大飯発電所原子炉施設保安規定変更認可申請書
審査資料

大山生竹テフラの噴出規模見直しに伴う変更について

高浜3, 4号炉 原子炉施設保安規定変更認可申請 に係る審査会合における指摘事項への回答について 【大山生竹テフラの噴出規模見直しに係る運用変更】

高浜3，4号炉 大飯3，4号炉
原子炉施設保安規定変更認可申請に係る審査会合
における指摘事項への回答について
【大山生竹テフラの噴出規模見直しに係る運用変更】

電源車の移動場所変更について（高浜3，4号炉）

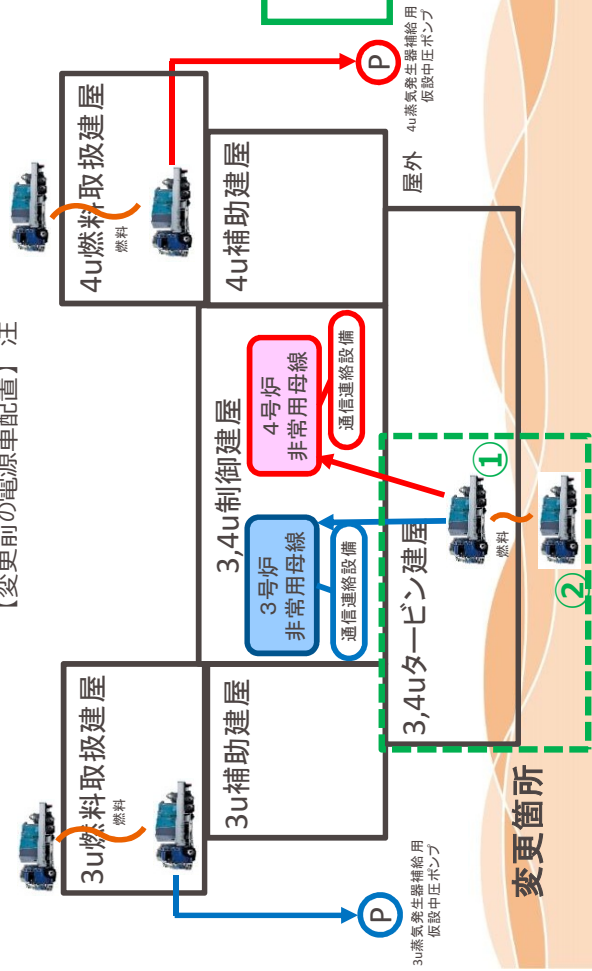
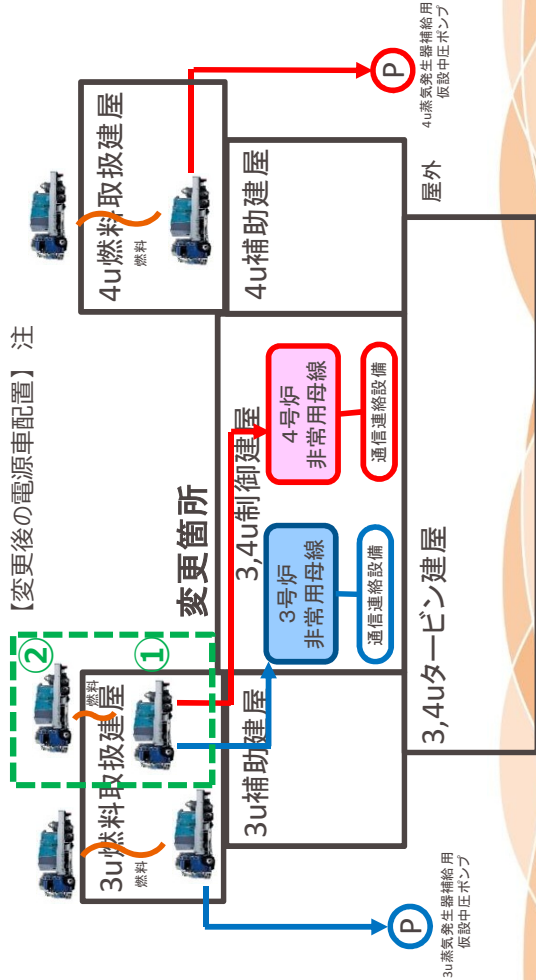
- (1) **①電源車（通信連絡設備（緊急時対策所を含む）への給電用）の準備作業**
 電源車（通信連絡設備（緊急時対策所を含む）への給電用）の配置場所をタービン建屋からより頑強な燃料取扱建屋に変更する。
- (2) **②電源車（緊急時対策所用）（燃料補給源）の建屋近傍への移動**
 電源車（緊急時対策所用）（燃料補給源）の建屋近傍への移動について、(1)の電源車（通信連絡設備（緊急時対策所を含む）への給電用）の配置場所変更に伴い、タービン建屋近傍から燃料取扱建屋近傍に移動場所を変更する。
- < **①電源車（通信連絡設備（緊急時対策所を含む）への給電用）の例** >

火山影響等発生時における通信連絡について、降下火砕物の影響を受けない有線系の設備を複数手段確保することにより機能を確保する。ディーゼル発電機の機能が喪失した場合には、1号炉および2号炉については、燃料取扱建屋内に配置した電源車※2から、3号炉および4号炉については、3号炉および4号炉タービン建屋内に配置した①電源車※4からそれぞれ給電する。

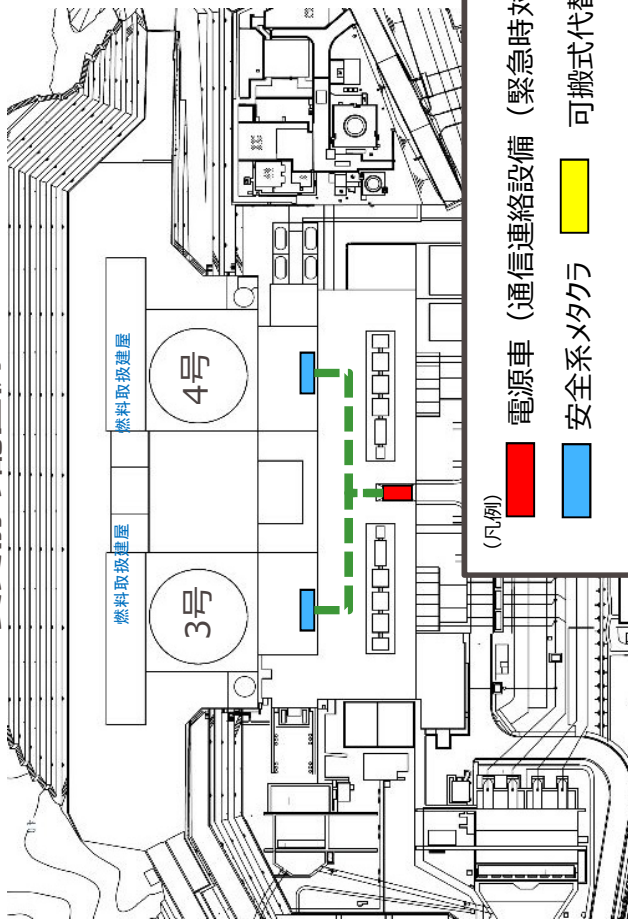
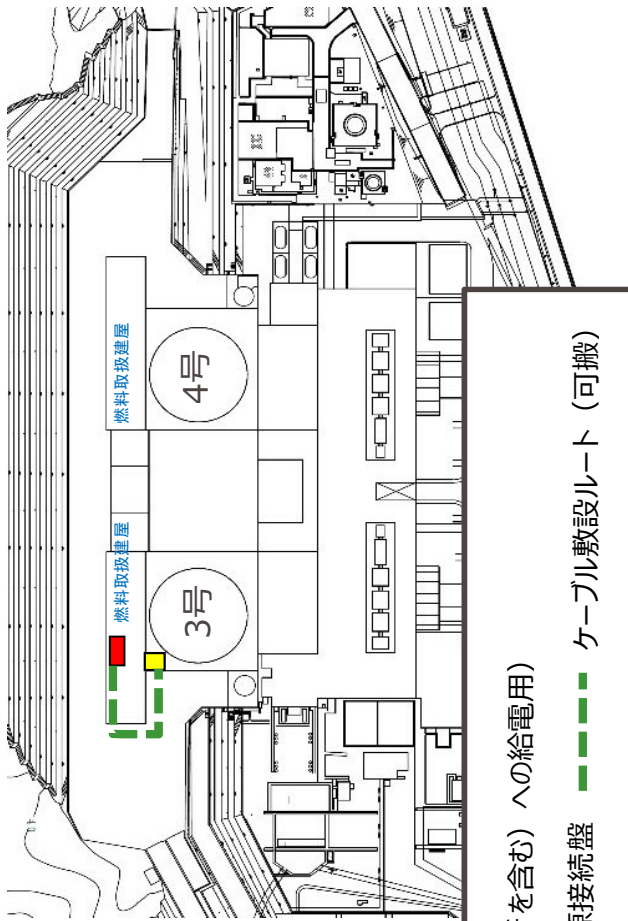
○電源車（通信連絡設備（緊急時対策所を含む）への給電用）からの給電は、設置場所の変更に伴い
下図のとおり作業場所が変更となった。

○ケーブルの敷設距離が既認可と比べて短くなったことから、要員数が4名から2名に減少したものの、作業は
既認可から10分増加の70分以内で完了することを現場で確認済み。本手順は、通信連絡用の電源車
に係る手順であり、炉心冷却の成立性に影響はない。

① DG改良型フィルタの閉塞時間

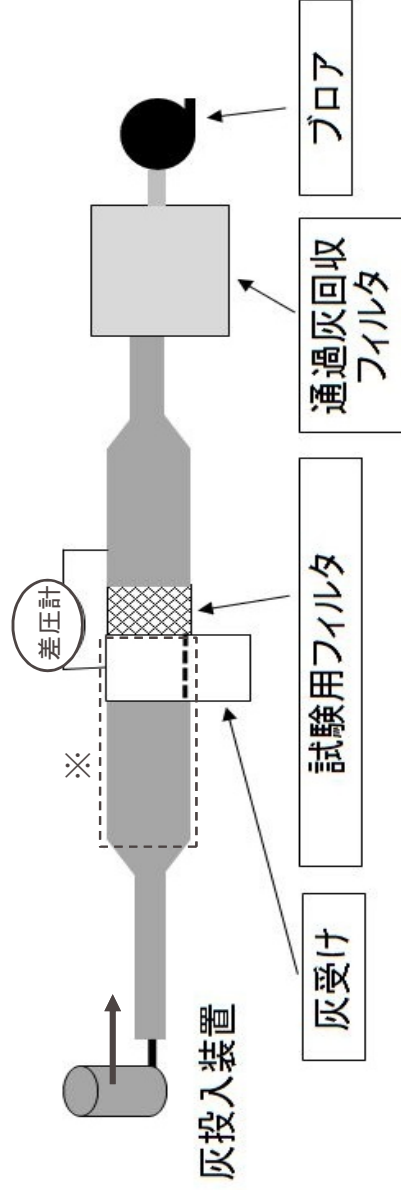
フィルタ閉塞時間、フィルタ取替着手時間、フィルタ清掃回数、ディーゼル発電機機能を期待する時間について、層厚変更後の具体的な試験内容を示したうえで、時間等の妥当性を示すこと。

- 層厚変更に伴うDG改良型フィルタ取替運用への影響項目に対する確認内容は下表のとおり。
- 結果、現行保安規定で定めるDG改良型フィルタの取替時間（20分）及び清掃時間（60分）で対応可能であることを確認した。一方、フィルタ取替の着手時間が変わるため、DG改良型フィルタ取替運用の詳細手順を定める社内標準に当該変更を反映する。

フィルタの基準捕集容量到達までの時間から、フィルタ取替に要する時間20分を差し引いて、フィルタ取替の着手時間を**70分**（層厚変更前 100分）と設定した。

電源車(通信連絡設備用)に係る手順の変更内容について

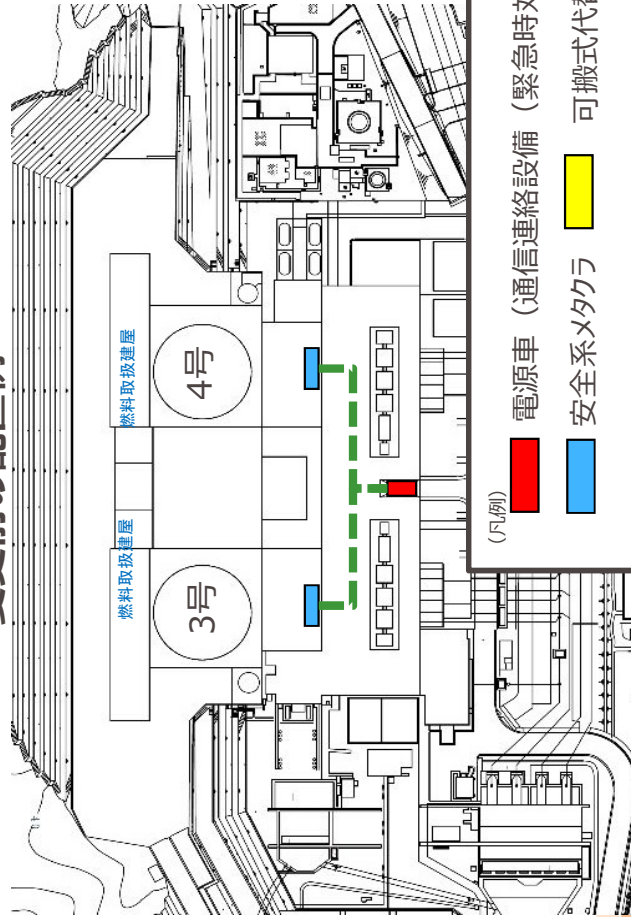
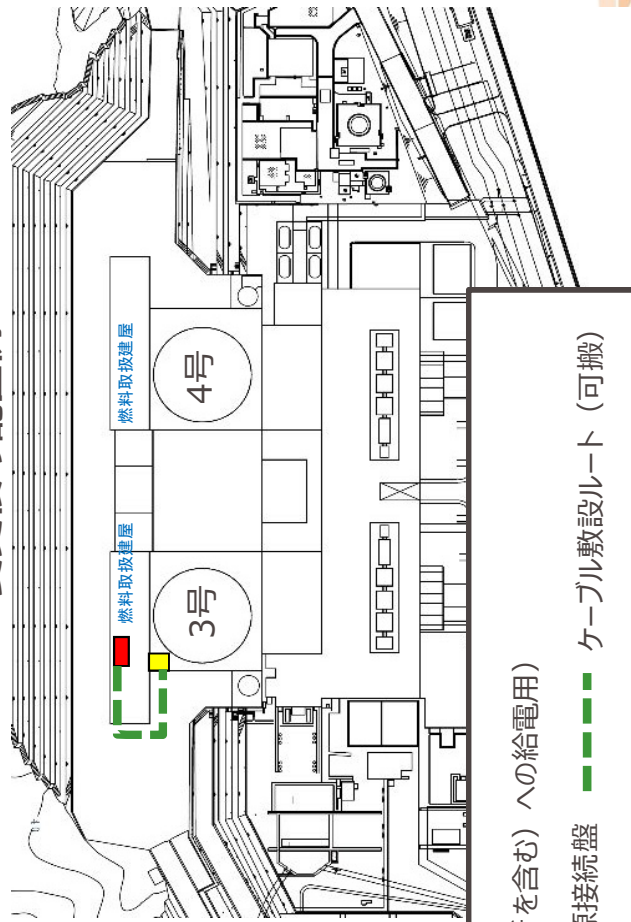
電源車からの給電開始作業に係る要員数、想定時間を変更することの妥当性を示すこと。
また、DG改良型フィルタ取替運用の実行性を示すこと。

- 電源車(通信連絡設備用)の移動場所をタービン建屋から燃料取扱建屋へ変更することに伴い、保安規定に定める要員数、想定時間を4名60分から2名70分に変更しており、変更後の要員数、想定時間の範囲内で完了することを現場で確認済みである。また、電源車(通信連絡設備用)に係る手順であり、炉心冷却の成立性に影響はない。
- なお、電源車(通信連絡設備用)及びその燃料源としての電源車は、3号炉または4号炉のいずれかの号炉の燃料取扱建屋に配置するが、今後の補正申請にて下線部の内容を明確化する予定である。

- 電源車には「電源車 (通信連絡設備用) 」と「電源車 (仮設中圧ポンプ用) 」があり、電源車 (通信連絡設備用) に係る手順は、移動場所の変更に伴い、要員数、想定時間を変更しているが、変更後の要員数、想定時間に対応可能であることを確認している。 ↑ 10
- 電源車 (仮設中圧ポンプ用) に係る手順は、要員数、想定時間に変更はないが、ポンプの起動時間等を変更しており、上記電源車 (通信連絡設備用) に係る手順を含む変更後の手順により、全体として炉心冷却や要員の成立性があることを確認している。 ↑ 11 ~ 13
- DG改良型フィルタの取替について、取替着手時間を変更しているが、取替着手時間までに清掃作業が完了し、繰り返し取替・清掃作業が行えることを確認している。 ↑ 14

電源車(仮設中圧ポンプ)に係る手順の変更内容について

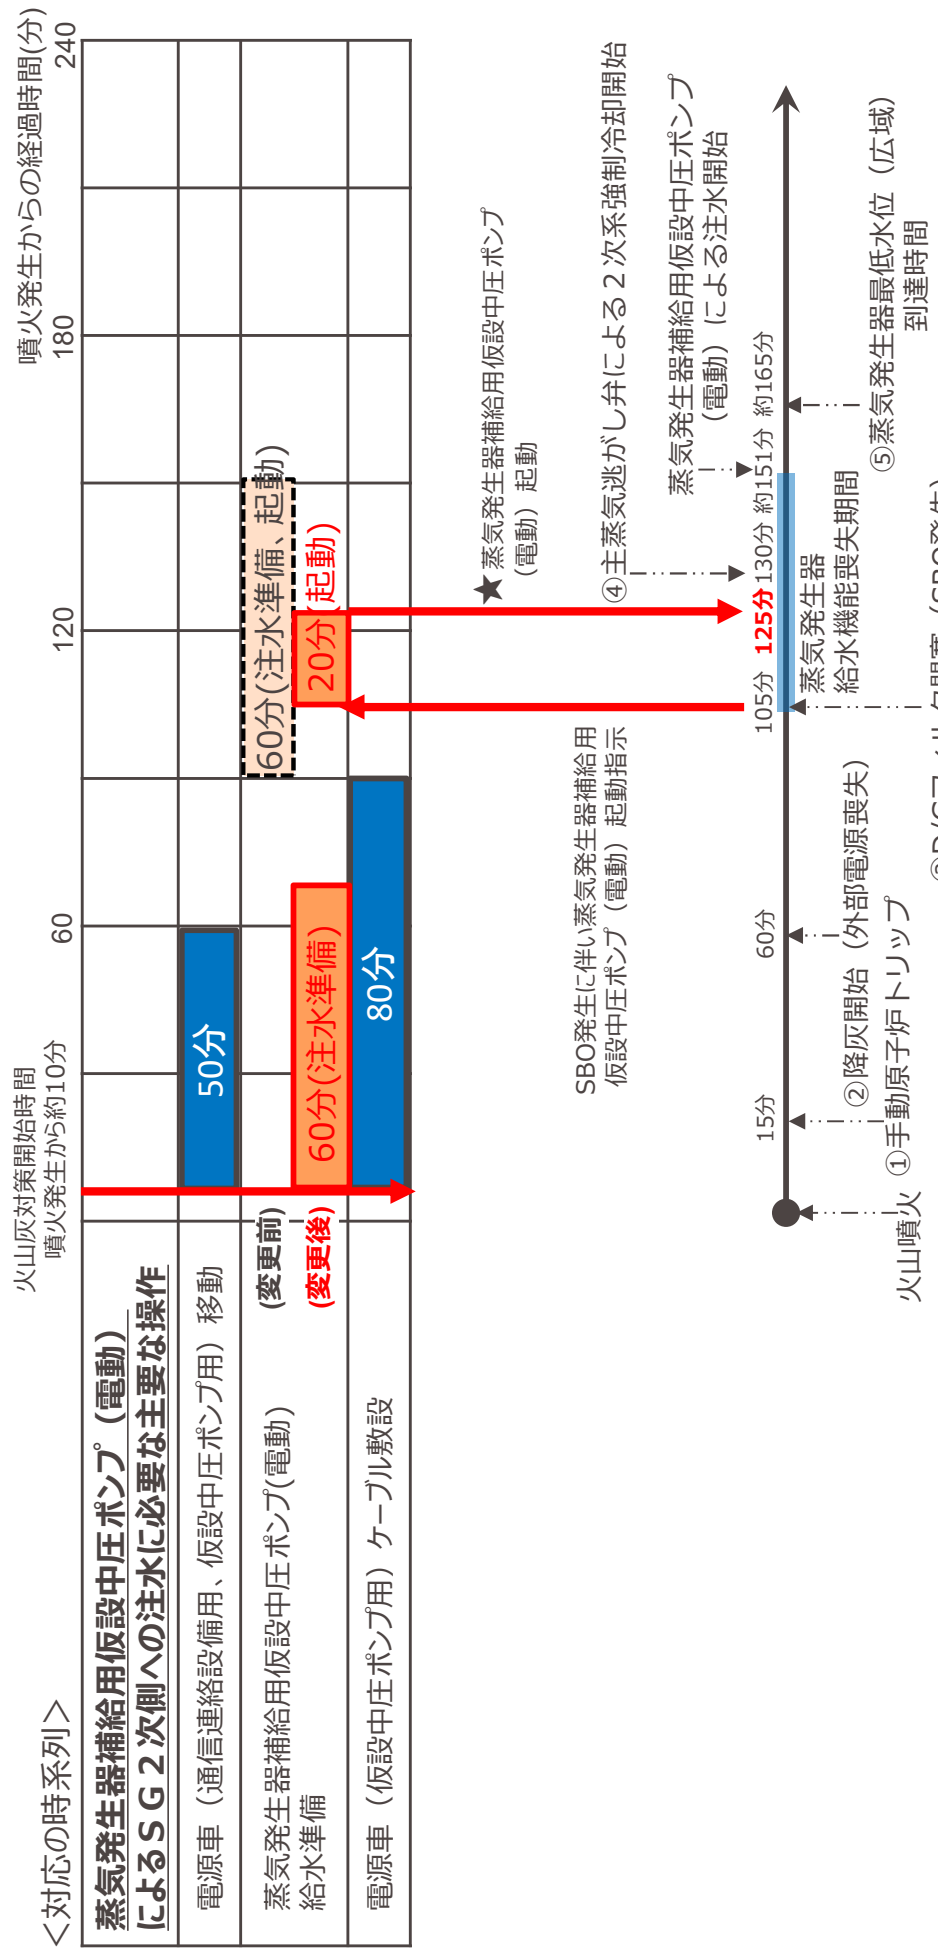
- 蒸気発生器補給用仮設中圧ポンプ（電動）によるSG2次側への注水作業においては、本対策に必要な手順に要する時間を積み上げ、蒸気発生器補給用仮設中圧ポンプ（電動）起動の時間を設定している。（下図★の時間）
- 電源車（仮設中圧ポンプ用）に係る要員数、想定時間の変更はないものの、今回の層厚見直しに伴い、蒸気発生器補給用仮設中圧ポンプ（電動）の準備着手を前倒しすることとし、**既認可では噴火発生から150分後に準備完了としていたが、125分に変更している。**

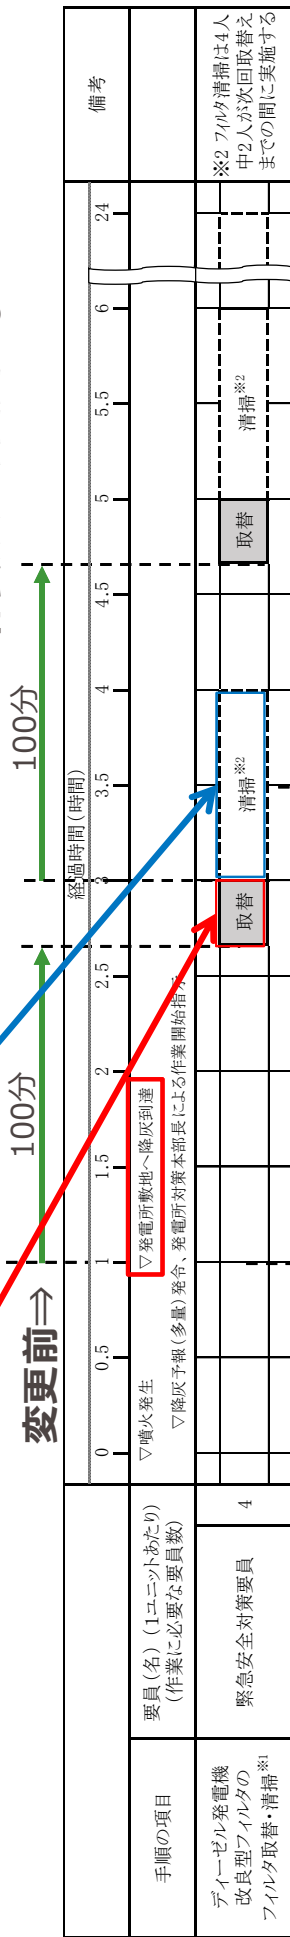
DGが起動した場合において、改良型フィルタの閉塞を防止するため、フィルタの取替・清掃を行う。

必要要員数 : 緊急安全対策要員 4名/ユニット (現場)
 作業時間 (想定) : 20分 (取替)、60分 (清掃)
 層厚変更によっても、取替・清掃の作業方法は変わらないため **保安規定の変更はない**

・DGフィルタの性能試験結果に基づき、フィルタ取替着手時間を100分と設定していたが、層厚変更を踏まえたフィルタ試験の結果、フィルタ取替着手時間を70分に設定する。

取替・清掃の作業方法・作業時間に変更はなく、フィルタ取替着手時間が70分に対し清掃時間が60分のため、取替着手時間までに清掃作業が完了し、繰り返し取替・清掃作業が行えることを確認している。

電源車の移動場所変更について

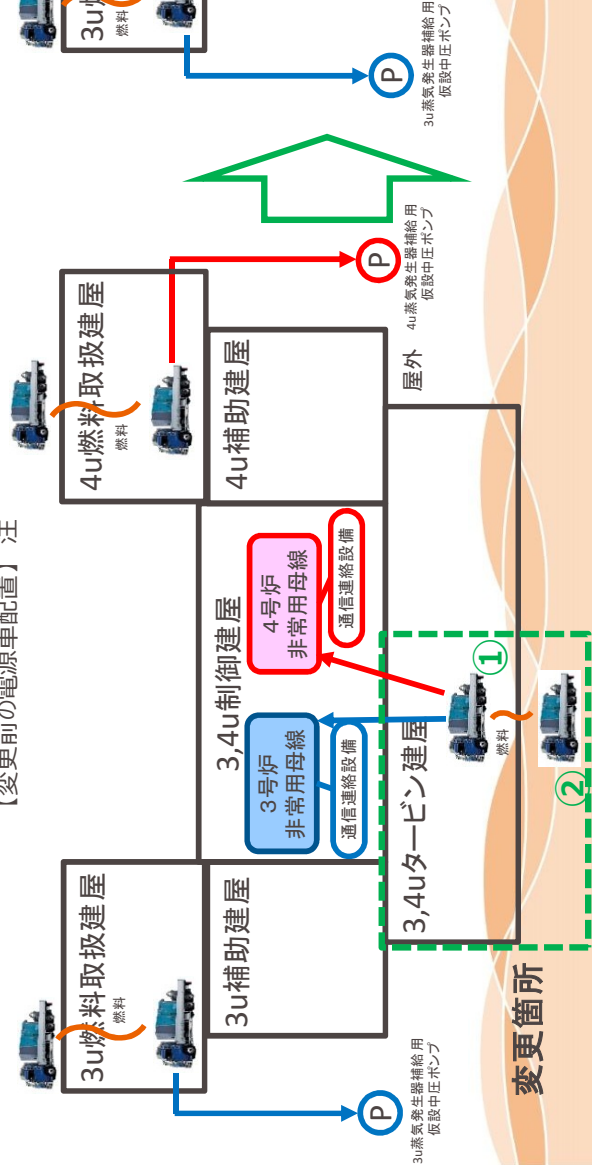
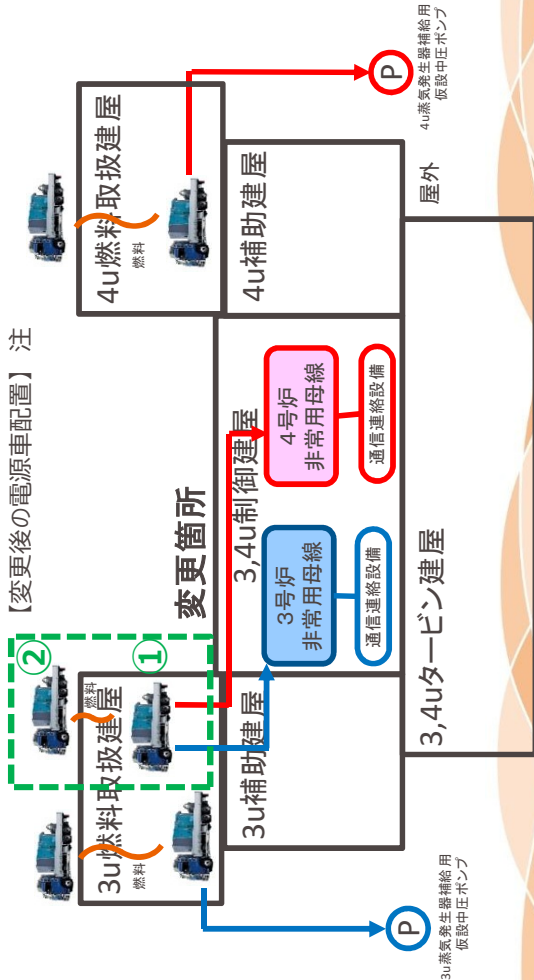
- (1) **①電源車（通信連絡設備（緊急時対策所を含む）への給電用）の準備作業**
 電源車（通信連絡設備（緊急時対策所を含む）への給電用）の配置場所をタービン建屋からより頑強な燃料取扱建屋に変更する。
- (2) **②電源車（緊急時対策所用）（燃料補給源）の建屋近傍への移動**
 電源車（緊急時対策所用）（燃料補給源）の建屋近傍への移動について、(1)の電源車（通信連絡設備（緊急時対策所を含む）への給電用）の配置場所変更に伴い、タービン建屋近傍から燃料取扱建屋近傍に移動場所を変更する。
- < **①電源車（通信連絡設備（緊急時対策所を含む）への給電用）の例** >

火山影響等発生時における通信連絡について、降下火砕物の影響を受けない有線系の設備を複数手段確保することにより機能を確保する。ディーゼル発電機の機能が喪失した場合には、1号炉および2号炉については、燃料取扱建屋内に配置した電源車※2から、3号炉および4号炉については、**燃料取扱建屋内に配置した①電源車※4**からそれぞれ給電する。

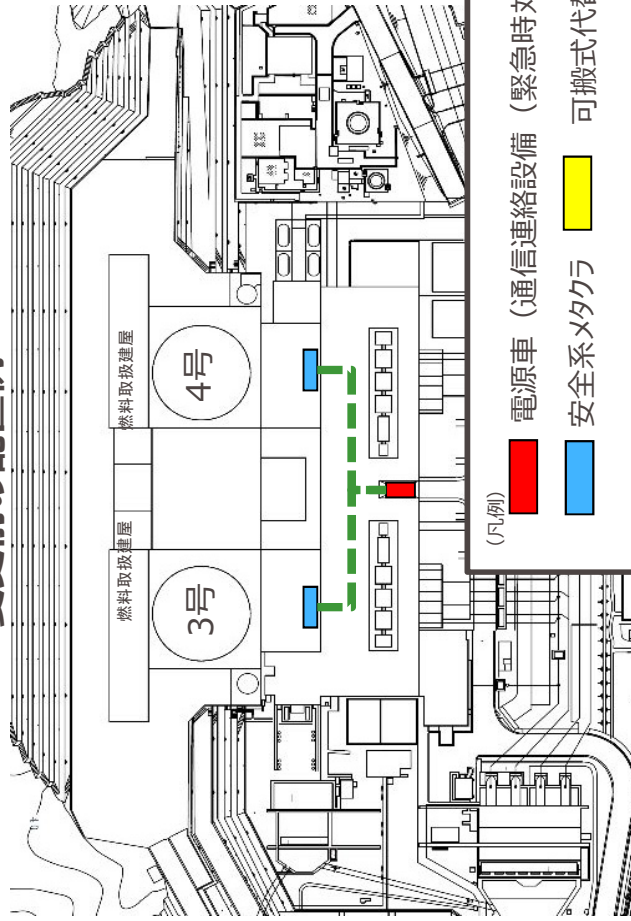
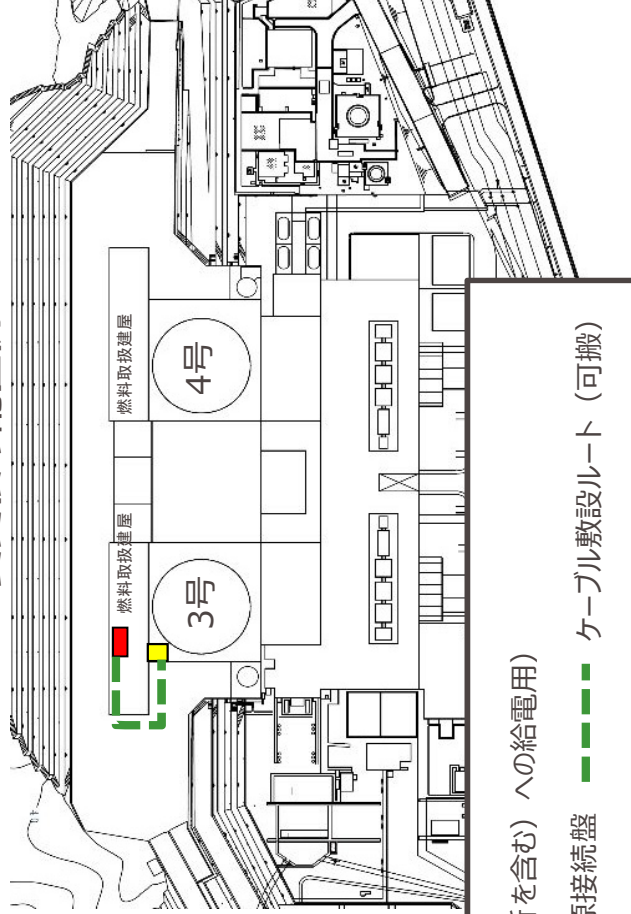
○電源車（通信連絡設備（緊急時対策所を含む）への給電用）からの給電は、設置場所の変更に伴い
下図のとおり作業場所が変更となった。

○ケーブルの敷設距離が既認可と比べて短くなったことから、要員数が4名から2名に減少したものの、作業は
既認可から10分増加の70分以内で完了することを現場で確認済み。本手順は、通信連絡用の電源車
に係る手順であり、炉心冷却の成立性に影響はない。

①DG改良型フィルタの閉塞時間

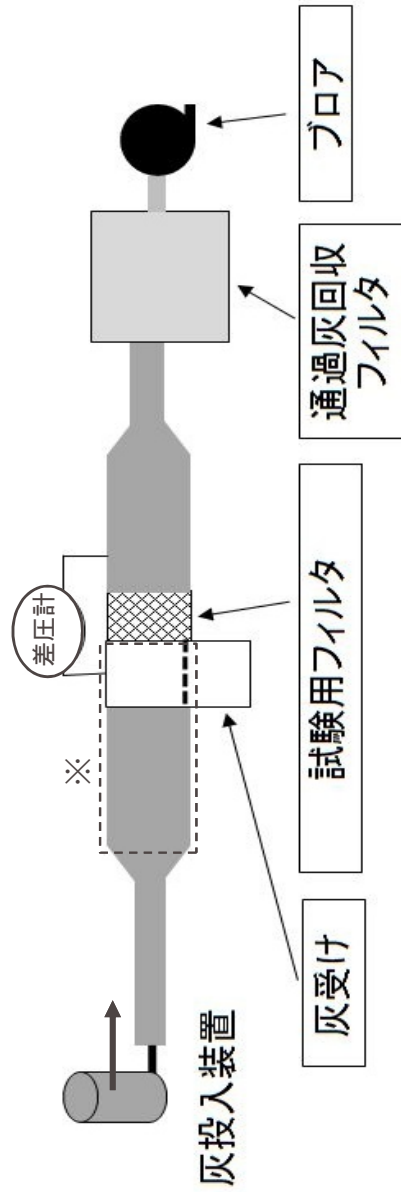
フィルタ閉塞時間、フィルタ取替着手時間、フィルタ清掃回数、ディーゼル発電機機能を期待する時間について、層厚変更後の具体的な試験内容を示したうえで、時間等の妥当性を示すこと。

- 層厚変更に伴うDG改良型フィルタ取替運用への影響項目に対する確認内容は下表のとおり。
- 結果、現行保安規定で定めるDG改良型フィルタの取替時間（20分）及び清掃時間（80分）で対応可能であることを確認した。一方、フィルタ取替の着手時間が変わるため、DG改良型フィルタ取替運用の詳細手順を定める社内標準に当該変更を反映する。

フィルタの基準捕集容量到達までの時間から、フィルタ取替に要する時間20分を差し引いて、フィルタ取替の着手時間を**340分**（層厚変更前 120分）と設定した。

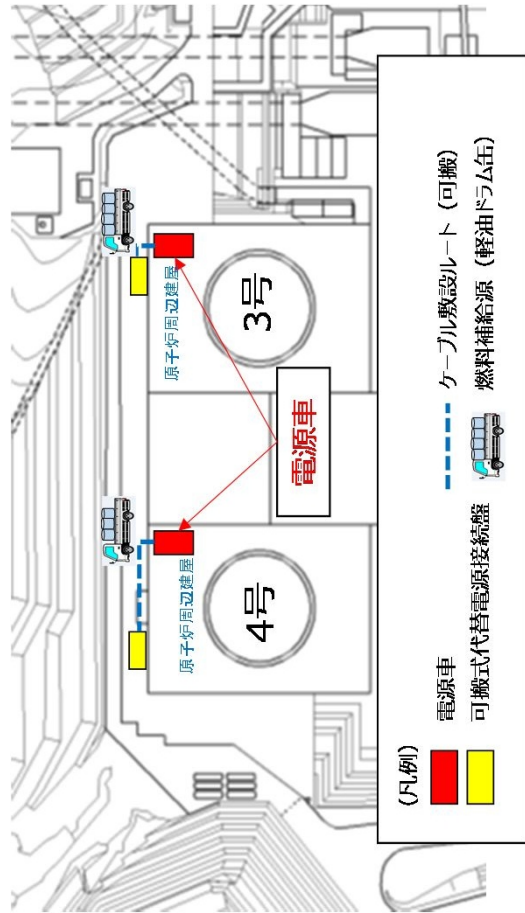
電源車からの給電開始作業に係る要員数、想定時間を変更することの妥当性を示すこと。また、DG改良型フィルタ取替運用の実行性を示すこと。

- 電源車の移動場所をタービン建屋から原子炉周辺建屋へ変更することに伴い、電源車の移動距離は既認可と比べて長くなったが、従前は3号で実施してから4号実施としていた手順のうち一部（電源車の移動）を並行実施とすることで、50分以内に完了することを現場で確認済み。
- また、電源車排気ファン及び仮設ダクトの設置作業について、保安規定に定める要員数、想定時間を4名60分から3名130分に変更しているが、変更後の要員数、想定時間の範囲内で完了することを現場で確認済みである。

- 電源車に係る手順は、移動場所の変更に伴い、要員数、想定時間を変更しているが、変更後の要員数、想定時間に対応可能であることを確認している。
